Geplanter Windpark in VRG 3141 um die Landessammelstelle für schwach- und mittelradioaktive Abfälle,
hier:

- i) Stellungnahme / Gutachten im immissionschutzrechtlichen Genehmigungsverfahren entsprechend den Kriterien der Rahmenrichtlinie über die Gestaltung von Sachverständigengutachten in atomrechtlichen Verwaltungsverfahren vom 15.12.1983 (vgl. RS-Handbuch 3-34, Stand 12/01)
- ii) Anregung atomaufsichtlichen Einschreitens nach § 19 III Atomgesetz (AtG) im Windpark-Genehmigungsverfahren unter Prüfung hier unterbreiteter Schutzmaßnahmen nach § 19 III 2 Nr. 1 AtG
- iii) HUIG-Antrag

Abb. 9 Landessammelstelle, Löschwasserzisterne in der südöstlichen Ecke des Geländes, Blick von Osten 05.08.2024

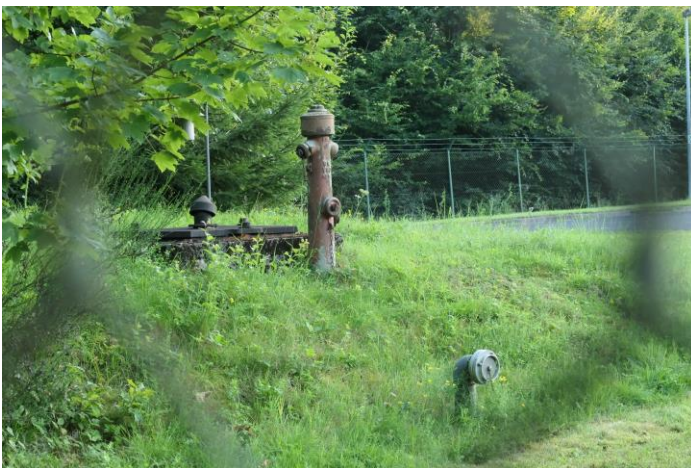
Löschwasserzisterne (**Abb. 9**) sind in offensichtlich marodem und festgerostetem Zustand. Die Funktionsfähigkeit wurde im Rahmen einer Feuerwehrrübung nicht zeitnah nachgewiesen. In diesem Zusammenhang ist es zumindest bemerkenswert, dass der Projektierer auch noch auf den dortigen Vorrat von 100 m³ Löschwasser zugreifen möchte. Diese sind dezidiert zum Schutz des Nahbereichs der Landessammelstelle, zur Berieselung und Kühlung des Dachs der Leichtbauhalle und ggf. der Müllfässer vorgesehen, als *ultima ratio* im Schutzkonzept. Über ihre Verwendung entscheidet auch nicht der Windkraftprojektierer, sondern die Einsatzleitung unter Abwägung der Belange des Strahlenschutzes und der Risiken der Freisetzung von Radioaktivität und Kontamination von Luft, Vegetation, Boden und Trinkwasser.

Abb. 11 Abfluss von kontaminiertem Löschwasser aus der Landessammelstelle und Wasserschutzgebiete, aus der GIS-App Gruschu-Hessen.

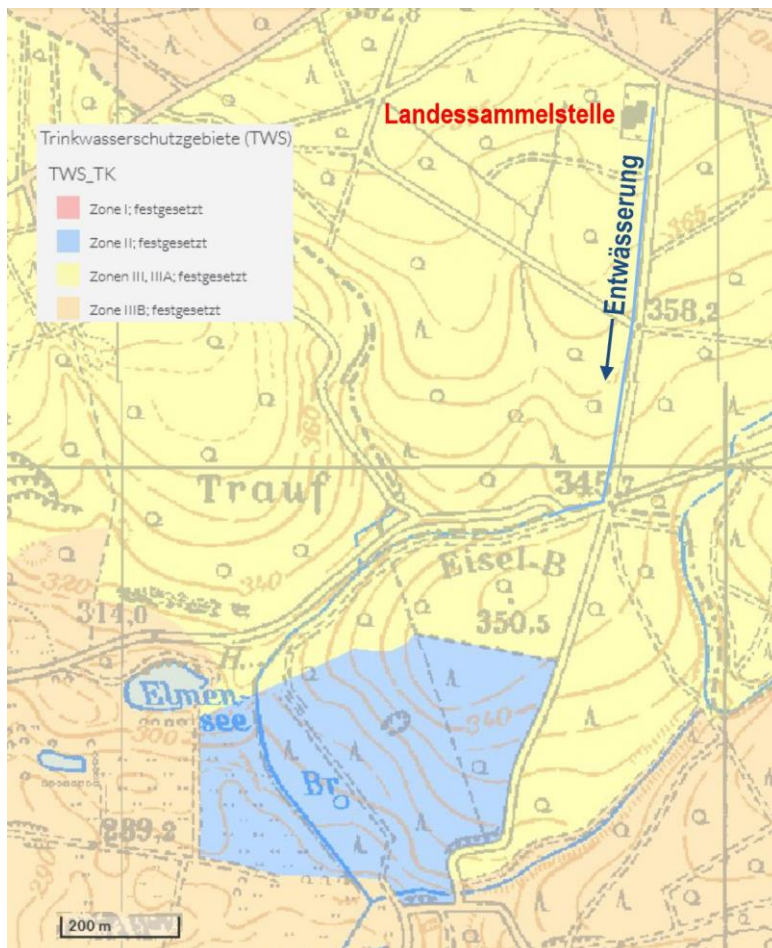
enthalten keinerlei Bodenwelle. Löschwasser würde nahezu vollständig über diese Einfahrten abfließen und sich unmittelbar in den direkt anschließenden Entwässerungsgraben ergießen. Dieser führt das Wasser entlang des Forstweges hangabwärts nach Süden Richtung Londorf, an der Nordwestflanke des Eiselberges entlang wobei das Gewässer östlich vom Elmensee die Zone II des Trinkwasserschutzgebietes Tiefbrunnen Londorf auf 350 m durchquert, und sich bis auf 80 m dem

Tiefbrunnen und der Schutzzone I annähert. Zuvor durchfließt es auf 1.400 m dessen Schutzzone IIIa, in welcher sich auch die gesamte Landessammelstelle befindet (**Abb. 11**). Unter diesen Gegebenheiten sprechen die typische Leckage der Behälter und die Mobilität der Radionuklid-Spezies dafür, den Bereich der Abfallfässer im Brandfall weder mit Wasser zu löschen noch mit Wasser kühlen. Dies muss aber im Vorhinein durchkalkuliert werden.

3. Einbau von Bodenwellen zur Löschwasserrückhaltung in die beiden Einfahrten und Lösung zur Straßenentwässerung der Einfahrten wie z.B. Flankierung mit abflusslosen Becken oder Führung auf Betongittersteinen.

Abb.18 Vorschlag zur Entflechtung der Zuwegungen zur Landessammelstelle und innerhalb des Windparks unter Einsparung von 120 m Strecke. Einzeichnungen in der Karte „Übersicht Windpark“ Stand 09.06.2020 in Antragsunterlagen Kapitel 18.8

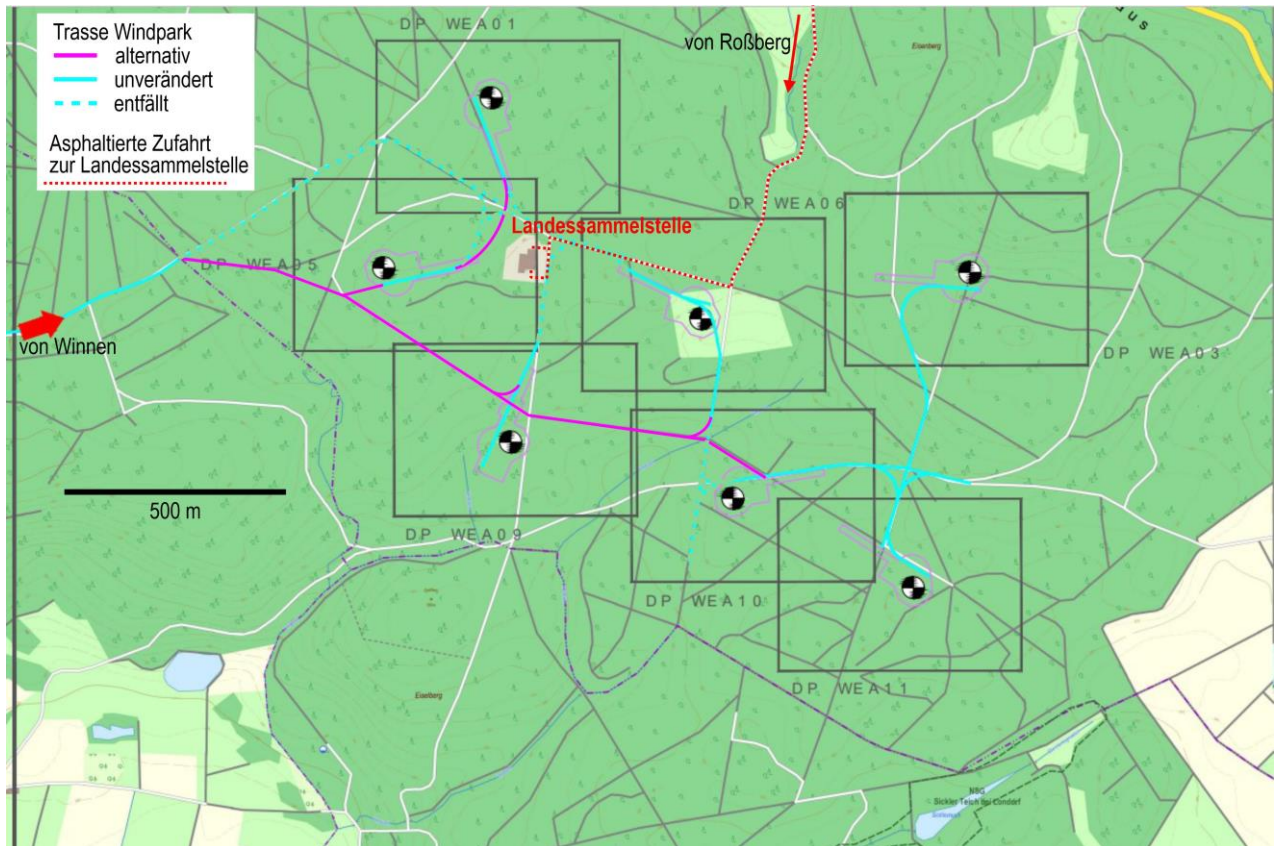
Außer der möglichst optimalen Ausnutzung der Bestandswege gibt es auch überhaupt keinen sachlichen Grund für die beantragte Streckenführung der Windpark-Binnenzuwegungen. Insbesondere sind das betroffene Waldgebiet und die Wege in der Gemarkung Roßberg sämtlich Landeseigentum. Perfekt entflechten ließen sich die Zufahrten zu Windrädern und Landessammelstelle z.B. bei Parallelverschiebung der Zufahrt zu WEA 3, 6, 9, 10, 11 um 360 m nach Süden und Nutzung der dort verlaufenden Forstwege. Der Bauplatz WEA-5 würde über das Kopfende von Südwesten angefahren, Bauplatz WEA 01

durch WEA 05. Der Bauplatz WEA 06 – sofern überhaupt an diesem hochproblematischen Standort festgehalten wird – wäre nicht als Durchfahrt ausgestaltet, sondern nur als Stich über die geplante Trasse von Süden anzufahren. Bei dieser Alternative entfielen 1.790 m Wegstrecke und entstünden 1.670 m an anderer Stelle, so dass sogar 120 m Zuwegung eingespart würden (**Abb. 18**).

Abb. 20 Maßstabsgetreue Skizze der Wurfparabeln maximaler Reichweite für 1 kg Eiskugel, Abwurfwinkel 37° u links und 26° o rechts, durch eine WEA vergleichbaren Typs, Δh ist hier negativ bei -5 m, die WEA fußen auf wenig geringerer Geländehöhe als die Auftreffpunkte in der Landessammelstelle.

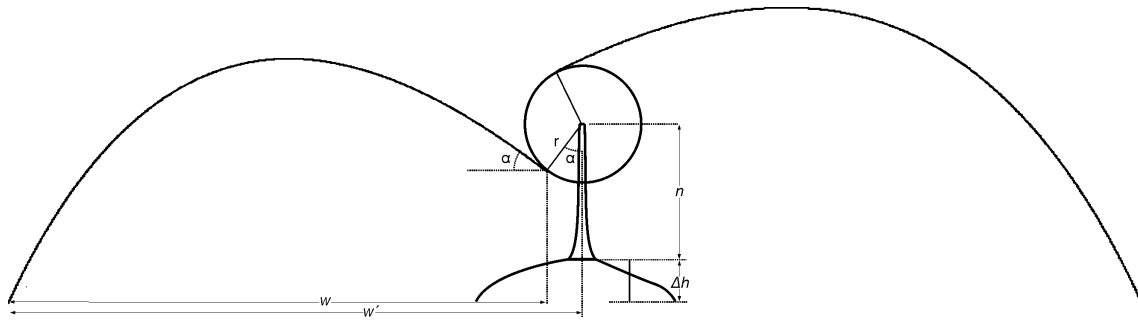
$$h = n + \Delta h \pm r \cdot \cos(\alpha) = 169 \text{ m} - 5 \text{ m} \pm 75 \text{ m} \times \cos(\alpha) \text{ mit hier } \Delta h = - 5 \text{ m. Zur rohen Flugweite (w) ab Abwurfort addiert sich noch der Vorhalt des Rotors entsprechend } w' = w + r \cdot \sin(\alpha) \text{ , um die Flugweite ab Turm (w')} \text{ zu ergeben (Abb. 20).$$

Für idealisierte Eiskugeln bzw. kugelförmige Trümmer der Masse 1000 g, 100 g, 10 g bzw. 1 g und der Dichte 1 g/cm³ ergibt sich der Durchmesser entsprechend
